| <p align="center"><i>Stadium dokumentacji:</i></p> <p align="center">WYKAZ ZMIAN W PROJEKTACH WYKONAWCZYCH W STOSUNKU DO ZATWIERDZONYCH PROJEKTÓW BUDOWLANYCH</p> | | |
| <p align="center"><i>Zadanie.:</i></p> <p>Część 3: Przebudowa torowiska wraz z siecią trakcyjną w ciągu ul. Mickiewicza od mostu Akademickiego do skrzyżowania z ul. Brzozowskiego (wraz z przejazdem)</p> | | |

| Część oraz nazwa zadania: | Część 3. Przebudowa torowiska wraz z siecią trakcyjną w ciągu ul. Mickiewicza od Akademickiego do skrzyżowania z ul. Brzozowskiego (z przejazdem). | | |
| Stadium opracowania: | RÓŻNICE POMIĘDZY ZATWIERDZONYM PROJEKTEM BUDOWLANYM A PROJEKTEM WYKONAWCZYM | | |

| Data: | 10.2017 | Rys.nr.: R.1.3 | Skala: 1:500 |

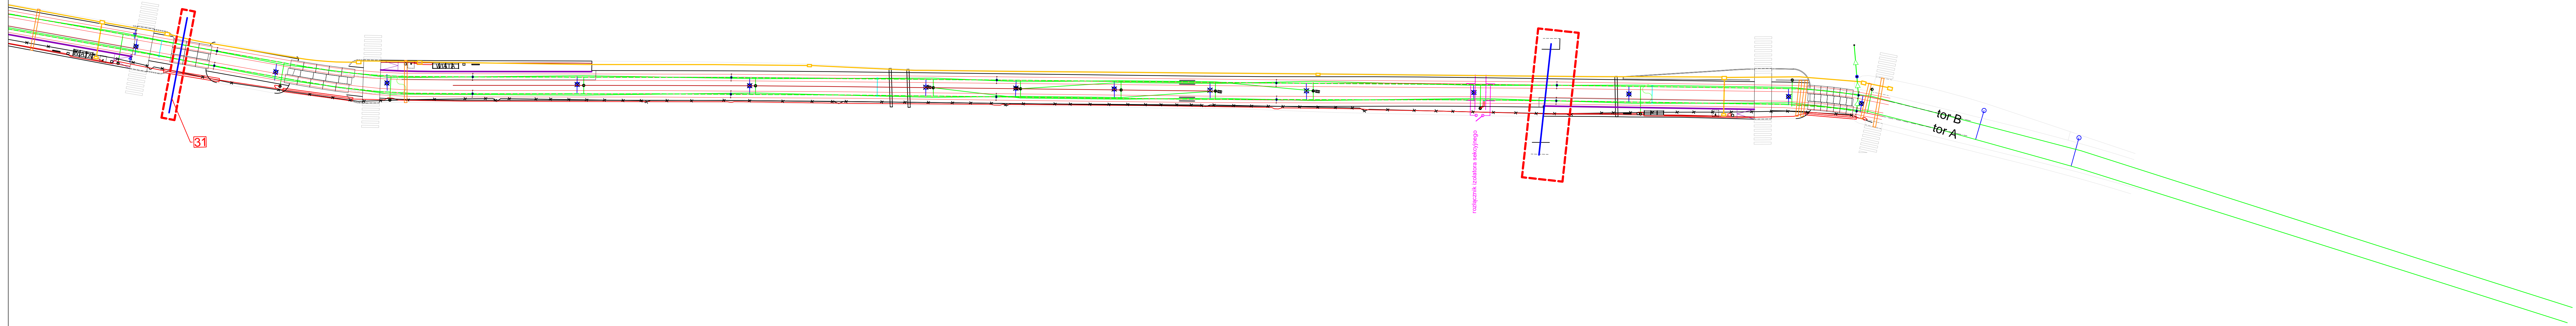
| Zmiany w Projekcie Wykonawczym w stosunku do Projektu Budowlanego: | | | |
|--|-----------------|--|----------------------------|
| 1 | 1 | Przesunięcie słupa oświetleniowego w związku z uzgodnieniem telefonicznym ENEA Oświetlenie w celu łatwiejszej realizacji robót bez konieczności wyłączenia napięcia. Przesunięcie latarni o 1 m. | nieistotna |
| 5 | 5 | Zaniechanie budowy ze względu na notkę z dnia 15.09.2017 | nieistotna |
| 12 | 12 | Przesunięcie tablicy informacyjnej i wiaty na przystanku Karłowicza zgodnie z uzgodnieniem projektów wykonawczych z pisma nr IE.7024.9917.2017.SK | nieistotna |

| 15 | 15 | Zmiana lokalizacji sterownika sygnalizacji w związku z notatką z 15.09.2017 | nieistotna |
| 21 | 21 | Przesunięcie lokalizacji kanalizacji kablowej dla obsługi pętli detekcyjnych wzbudzających znaki aktywne na przejściu dla pieszych w związku z notatką z 15.09.2017 | nieistotna |
| 29 | 29 | Zabudowa dodatkowego odwodnienia liniowego na polecenie Tramwajów Szczecińskich | nieistotna |
| 30 | 30 | Przesunięcie studni teletechnicznych nr 28 i 29 w dostosowaniu do zmiany lokalizacji tablicy informacyjnej na przystanku Karłowicza zgodnie z uzgodnieniem projektów wykonawczych z pisma nr IE.7024.9917.2017.SK | nieistotna |
| 31 | 31 | Wymienić istniejącą rurę żeliwną dn 100 mm, na nową na odcinku od zasuwy do zasuwy. pod torowiskiem zamontować rurę osłonową stalową 272x5 długości l=8,0 m. Długość wymienianego odcina wynosi 23 m. Zmiana wynikająca z uzgodnienia ze ZWIK | nieistotna |
